# Gestion de l'érosion du canal de dérivation de la rivière Mascouche

Addenda B

Questions et commentaires pour le projet de stabilisation des berges de la rivière Mascouche

Dossier: 3211-02-308

**Figure 41-2 Impacts d'une crue de récurrence 2 ans sur le canal existant et le canal restauré selon les options 1 (enrochement) et 2 (TBC)**

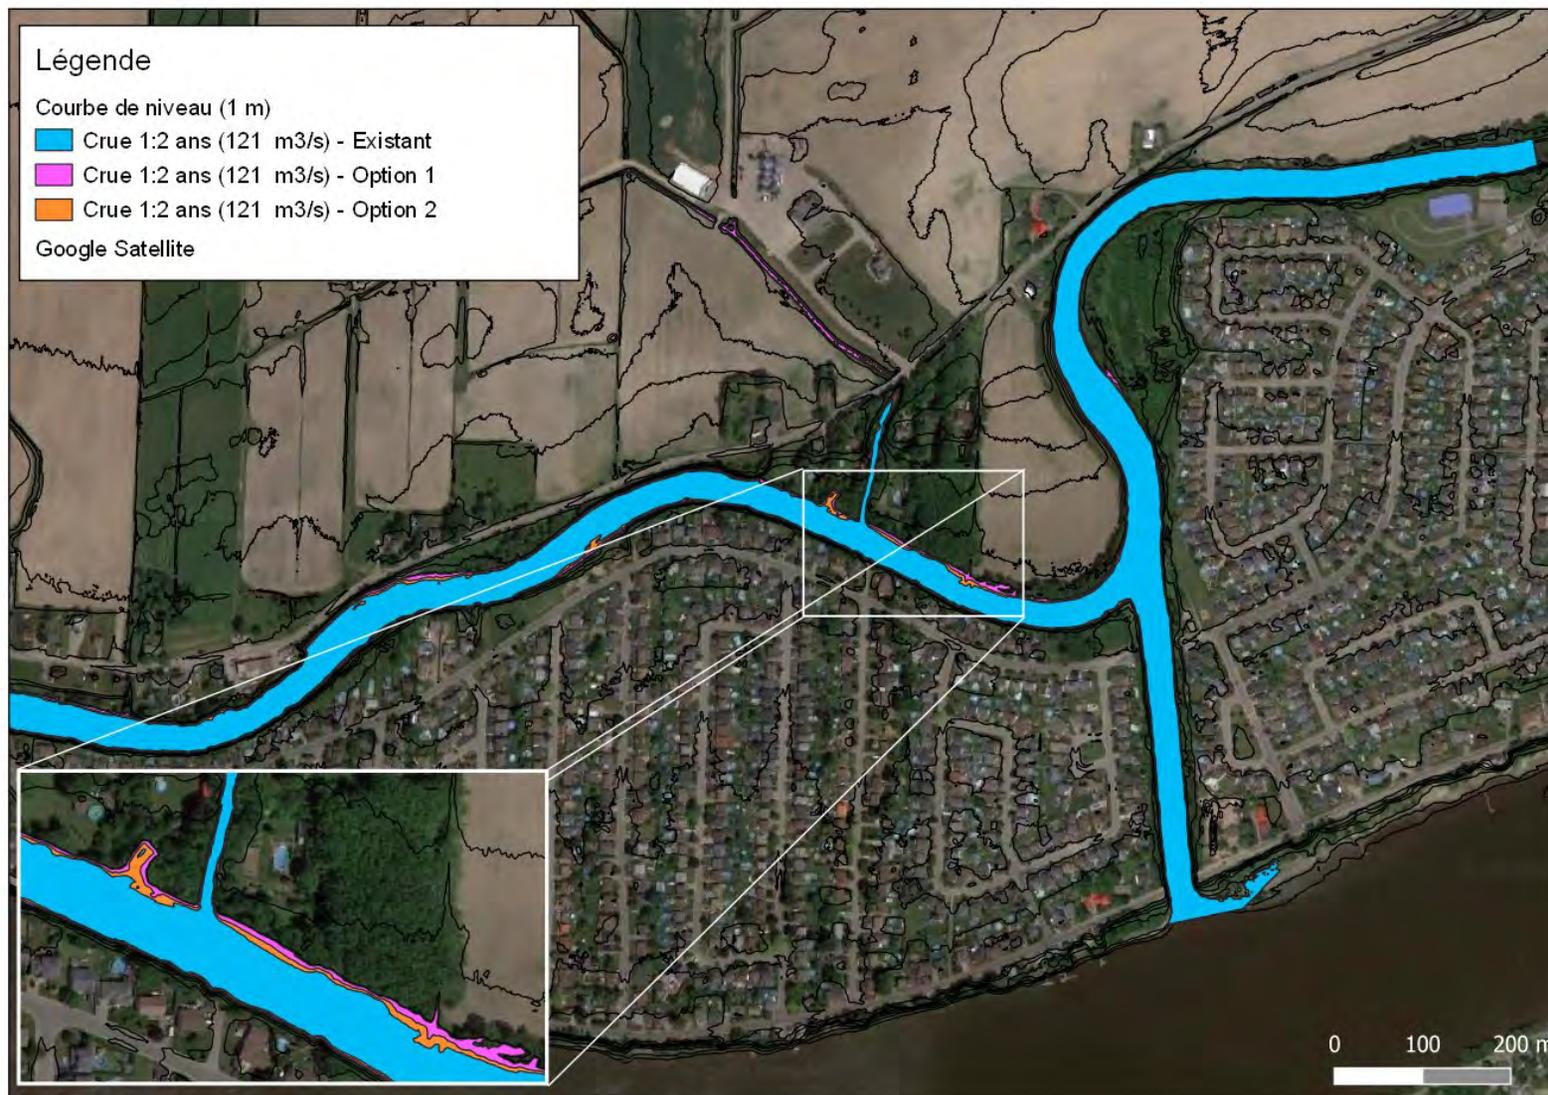
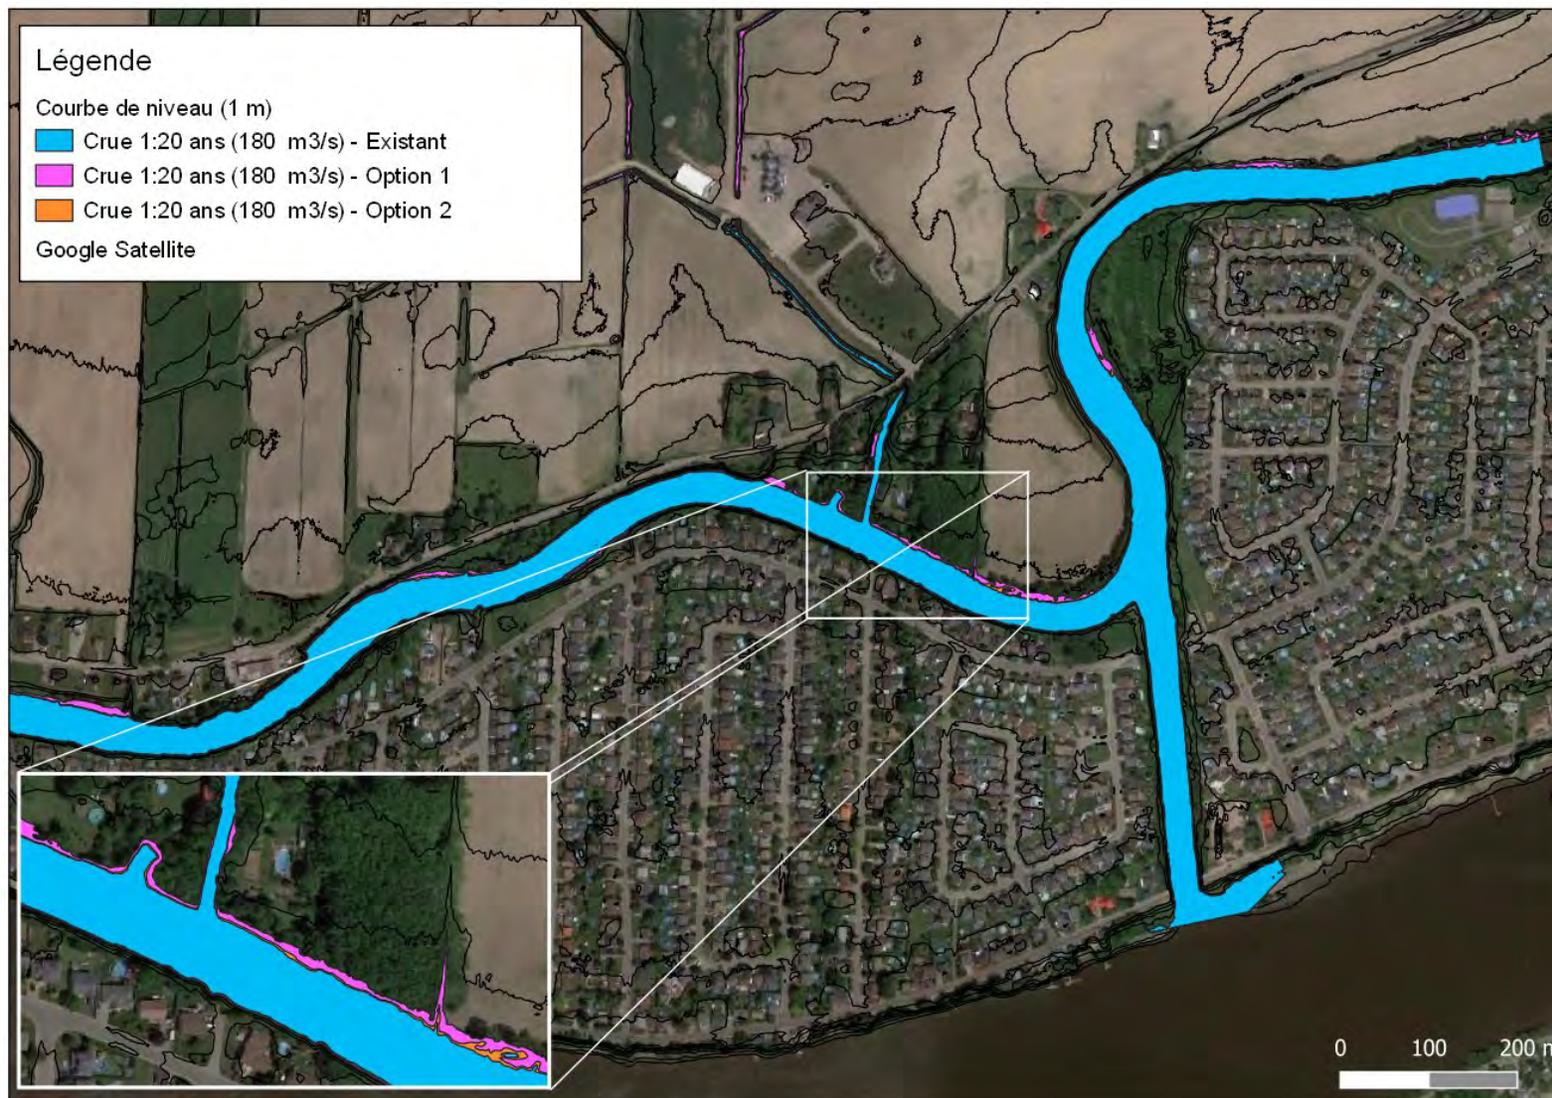
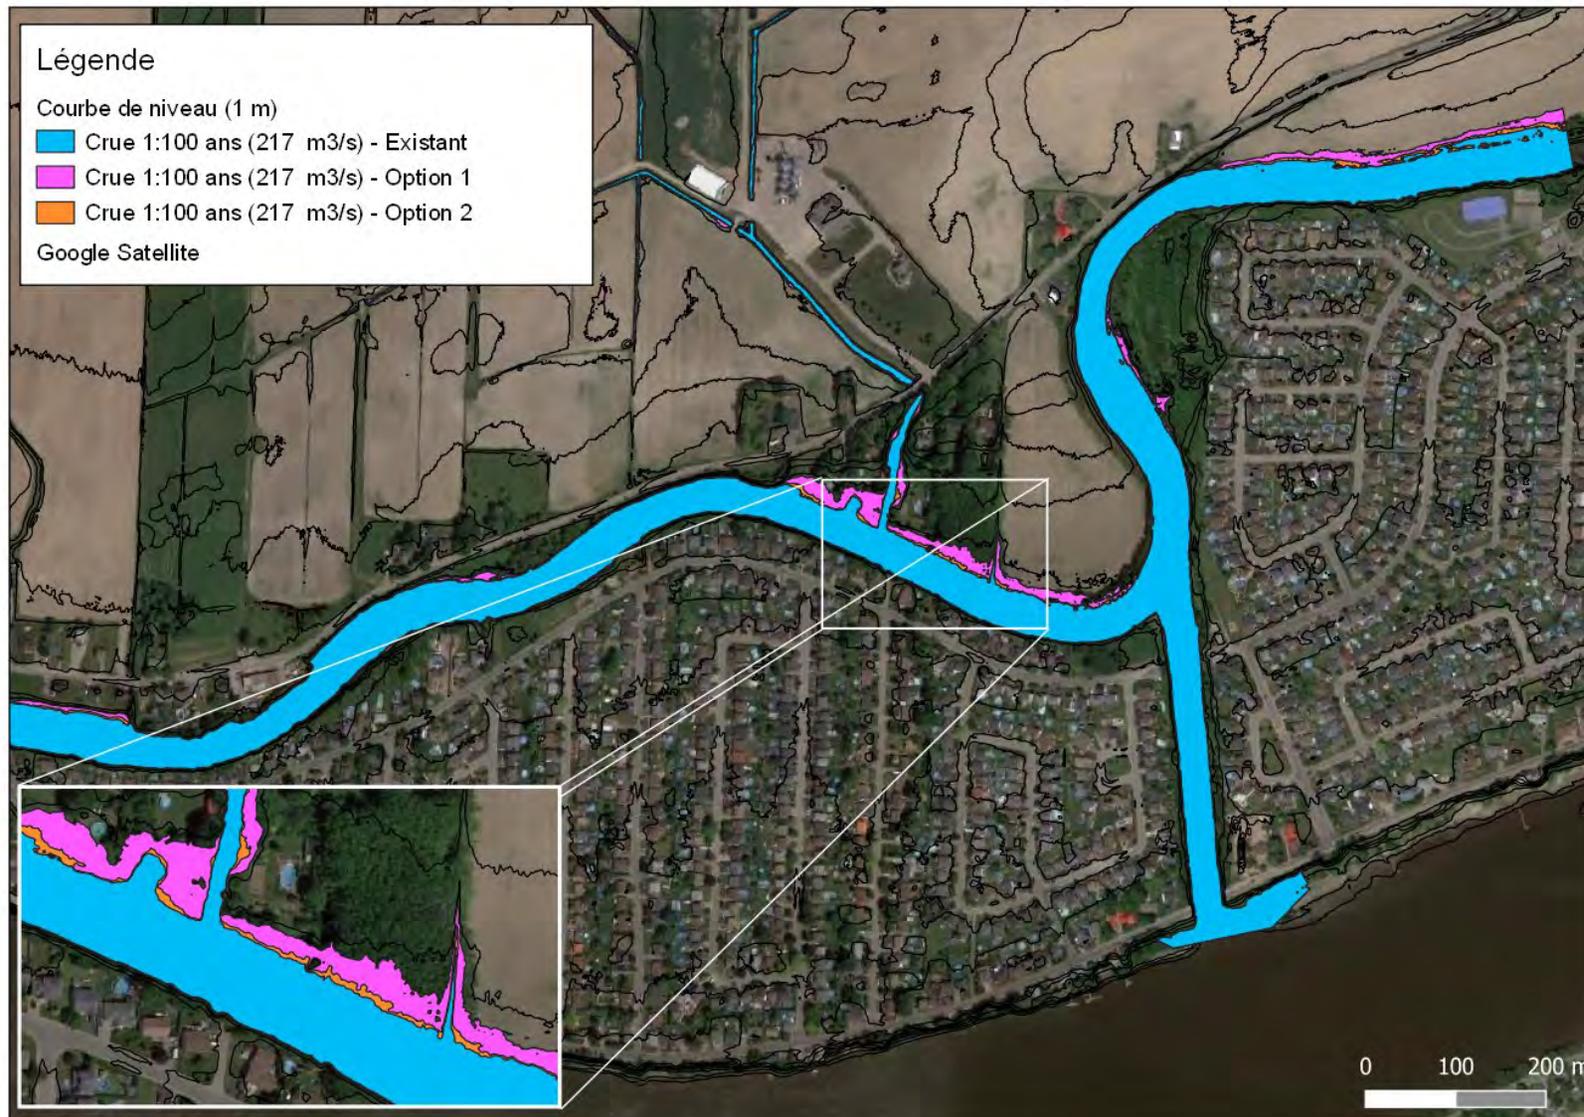
L'initiateur répond à la question que « les limites d'inondation de récurrence de 2 ans, 20 ans et 100 ans déjà établies resteront sensiblement inchangées ». Afin d'être en mesure de déterminer l'impact du projet sur les niveaux d'eau, et sur les zones inondables, l'initiateur doit détailler davantage sa réponse.

L'initiateur doit décrire quels sont les changements anticipés aux limites d'inondation de récurrence de 2 ans, 20 ans et 100 ans et fournir les cartes de zones inondables révisées si les changements anticipés modifient les cartes originales.

Afin d'évaluer l'impact des aménagements proposés, des crues de récurrence 2, 20 et 100 ans ont été simulées dans le canal existant et restauré pour les options 1 et 2 (tableau 41-1; figures 41-2 à 41-4). Pour l'option 2, l'effet d'une crue de récurrence 100 ans a pour effet d'augmenter le niveau de l'eau de 8 cm à la frontière amont du modèle, soit au chaînage 310 m de la figure 41-1. En comparaison, l'option 1 a pour effet d'augmenter le niveau de l'eau de 26 cm à la frontière amont du modèle. Cette augmentation de niveau d'eau est peu perceptible en amont du modèle, dans la rivière Mascouche, pour l'option 2 (figure 36-5, option 2 en orange). Au contraire, l'option 1 inonde une superficie plus grande de terrain pour une crue de récurrence 100 ans (figure 41-4, option 1 en rose).

**Figure 43-1 Pompage de l'eau pour la décantation des MES**

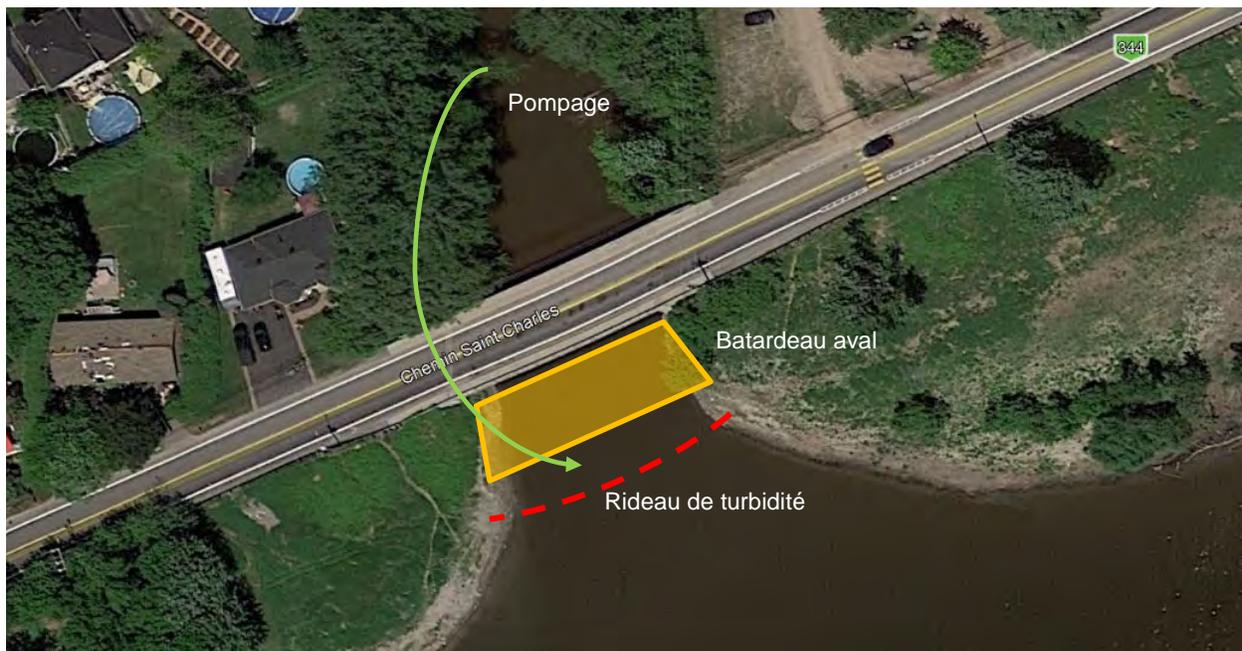
L'initiateur du projet ne répond pas entièrement à la première partie de la question.

Si la quantité d'eau accumulée est telle qu'elle ne peut pas s'infiltrer en milieu terrestre, l'eau pourra être dirigée de la zone de travail vers la zone située entre le batardeau aval et le rideau de turbidité afin d'y être décantée (voir figure 43-1).
